ACサーボモータ 電磁ブレーキコネクタ変更のお知らせ

HG-JRシリーズ 電磁ブレーキ付きサーボモータ (6 ~ 12 kW: 1000 r/min、7 ~ 15 kW: 1500 r/min)

変更内容詳細

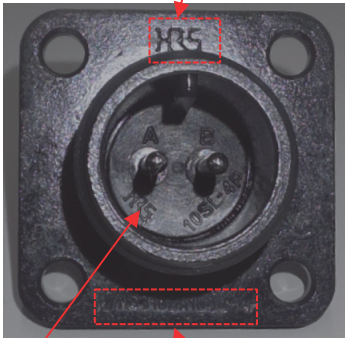
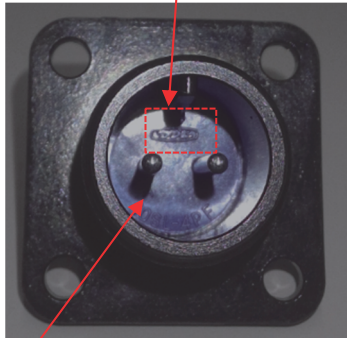
現行コネクタの生産中止に伴い、電磁ブレーキコネクタを下記のとおり変更いたします。
なお、本変更に伴う製品の性能、機能、構成部品に影響はございません。

変更前	変更後
メーカー	ヒロセ電機株式会社 (HRS)	第一電子工業株式会社 (DDK)
形名 (品番)	H/MS3102A10SL-4P	D/MS3102A10SL-4P
外観	 <p>刻印: メーカー名</p> <p>色: 黒</p> <p>刻印: 形名</p>	 <p>刻印: メーカー名</p> <p>色: 青</p>

※従来品との相互勘合が可能です。
